## 部品変更

### Armadillo-400シリーズ、Armadillo-200シリーズのLED変更について

・ 資料1

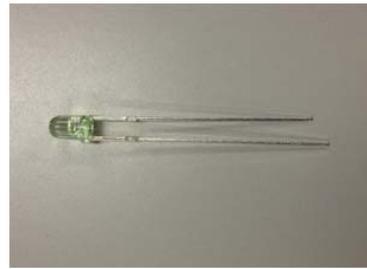
項目	変更内容			
	項目	変更前	変更後	変更後
絶対定格	許容電力Pd	72mW	75mW	実使用上、特に問題になる点はありません。
	順方向電流 If	30mA	25mA	
	動作温度範囲	-30~+85°C	-25~+85°C	
電気的特性	順方向電圧 Vg	2.0V(@If=20mA)	2.0V(@If=10mA)	
	輝度	500mcd (typ,@If=20mA)	25mcd (typ,@If=10mA)	
外観仕様	プラスチックモールドの色が異なります。<資料1>参照			
寸法仕様	形状、サイズ	φ3.0 x φ3.8 x L5.2mm tolerance : ±0.25mm	φ3.1 x φ3.8 x L5.2mm tolerance : ±0.2mm

変更前	変更後
写真1. 赤色LED	 (OptoSupply製)	 (ローム製)
写真2. 緑色LED	 (OptoSupply製)	 (ローム製)
